PROJET D'AMÉNAGEMENT  
HYDROÉLECTRIQUE D'ANGLIERS

RÉPONSES AUX QUESTIONS DU MENV, 2<sup>e</sup> SÉRIE

**Septembre 2002**

FIGURE A2. Hydrogramme de rupture du batardeau amont.

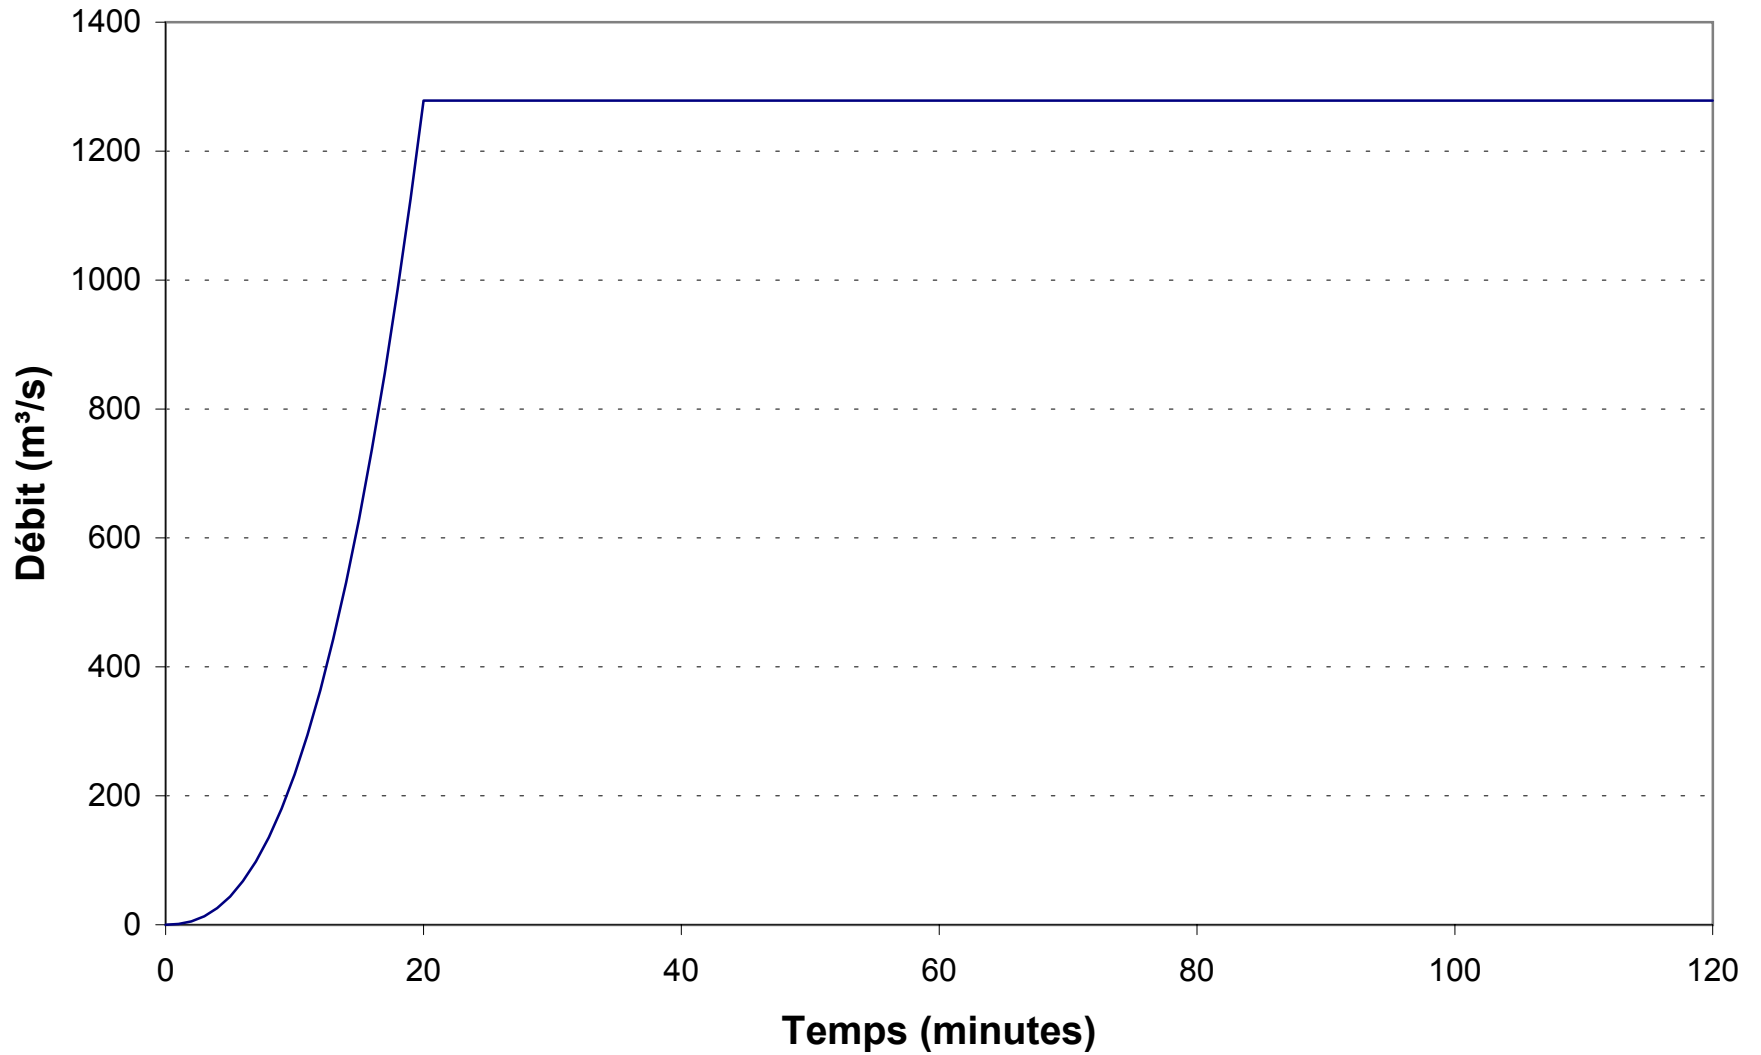
*L'annexe 5 du document présente des hydrogrammes de la variation du niveau d'eau à la hauteur de la pisciculture, à l'évacuateur de Rapides-des-Quinze et à la centrale Rapides-des-Quinze. L'initiateur doit également fournir les hydrogrammes (niveau/temps et débit/temps) au droit du batardeau amont ayant servi pour modéliser la rupture.*

L'hydrogramme de rupture au droit du batardeau est donné à l'annexe 2. Il présente l'évolution du débit en fonction du temps. En ce qui concerne l'évolution du niveau d'eau en fonction du temps, nous avons posé l'hypothèse que le niveau demeurera constant à la cote critique de 263,59 m. Nous jugeons cette hypothèse conservatrice.

Figure A3 Comparaison des champs de vitesse en face de la centrale d'Angliers entre la crue printanière et le débit d'exploitation de la centrale.

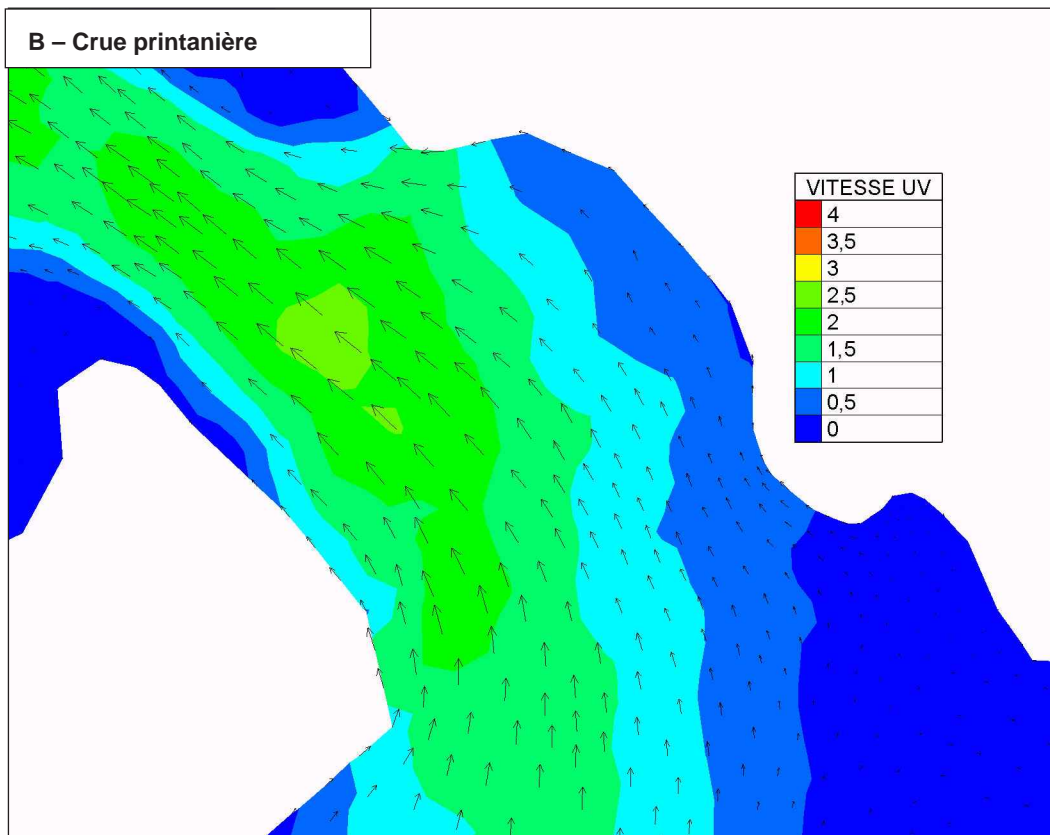
*L'initiateur mentionne qu'en aval du canal de fuite, les vitesses d'écoulement en périodes de crue sont nettement plus élevées que celles qui seront enregistrées au droit de la centrale. Cependant, leur angle d'incidence sur l'île située en face du canal de fuite est alors différent de celui qui aura cours lorsque le débit de la centrale sera non négligeable par rapport à celui sortant du barrage. Serait-il possible de rencontrer alors des conditions d'érosion plus sévères pour l'île et son entourage avec des débits plus faibles qu'en crue, parce que le débit sortant du canal de fuite de la centrale viendrait alors frapper l'île de façon plus frontale ? Le cas échéant, quelles sont les mesures d'atténuation que compte mettre en place l'initiateur?*

Les images de la modélisation effectuée à l'aide du modèle TELEMAC présentées dans l'étude d'impact ne permettaient pas de bien visualiser les conditions hydrodynamiques le long de l'île à l'opposé du canal de fuite. À partir de la figure A3, il est possible de constater que non seulement les vitesses en condition de débit maximal de la centrale sont inférieures à celles rencontrées en condition de crue printanière, mais en plus, l'angle d'incidence tel que présenté par les vecteurs de vitesse n'est pas plus problématique qu'en condition de crue. Par ailleurs, compte tenu de la granulométrie existante en berge (i.e. galets et blocs), nous ne jugeons pas qu'il y a risque d'érosion supplémentaire, le lit et les berges dans ce secteur étant déjà conditionnés à ce type d'écoulement.

Figure A4  
STATIONS D'ÉCHANTILLONNAGE

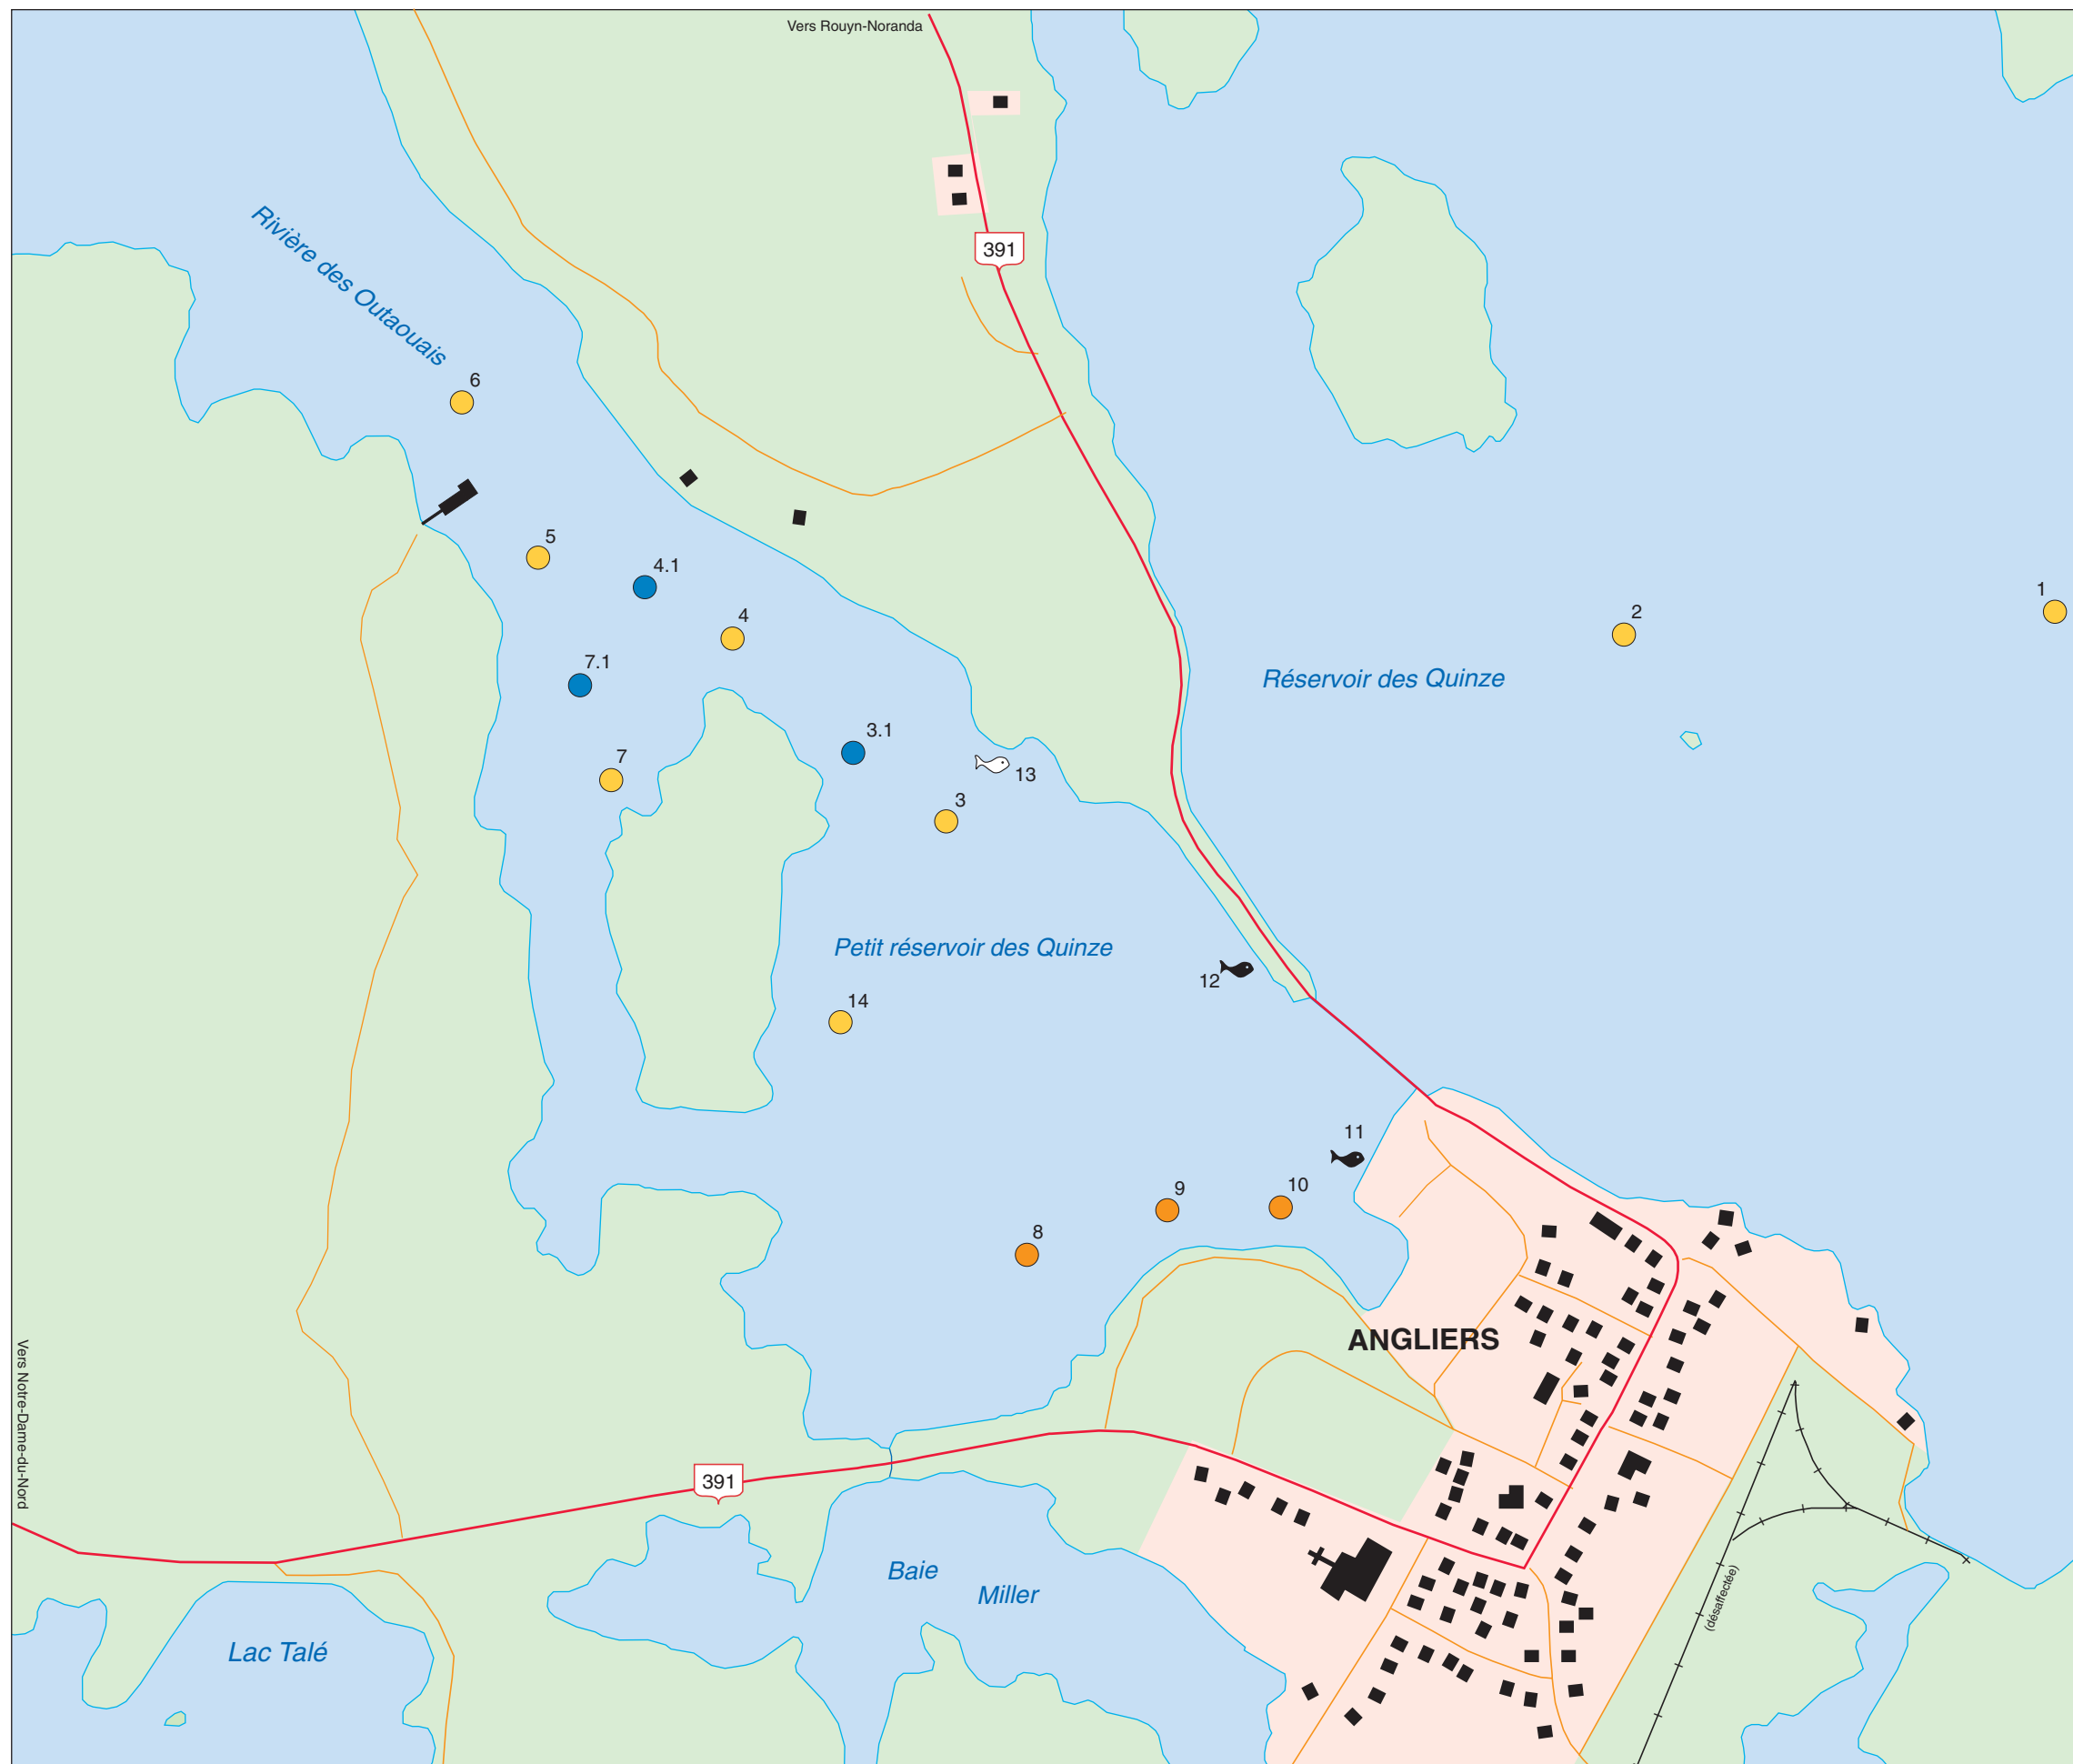
*L'annexe 10.1 nous donne les résultats de qualité de l'eau à la prise d'eau d'Angliers, soit en aval du barrage et ce, pour deux dates d'échantillonnage, l'une au printemps (13-05-99) et l'autre à l'été (21-07-99). Or, pour l'échantillonnage d'été, plusieurs données sont manquantes. Cette information est pertinente afin de pouvoir appréhender les différents impacts sur la qualité de l'eau résultant de la mise en exploitation de la centrale. En sachant que les conditions critiques se rencontrent habituellement en amont des barrages lors des périodes de stratification thermique de la masse d'eau, l'initiateur doit compléter son inventaire de la qualité de l'eau.*

Des mesures additionnelles de qualité de l'eau ont été enregistrées le 6 août 2002 à 17 stations autour du barrage d'Angliers, dont deux stations en amont de celui-ci (voir figure A4, annexe 4). Les résultats sont compilés aux tableaux A4.1, A4.2 et A4.3 annexés au présent document. Des profils température/oxygène ont été réalisés à chacune de ces 17 stations (tableau A2.2). Par ailleurs, d'autres paramètres de base
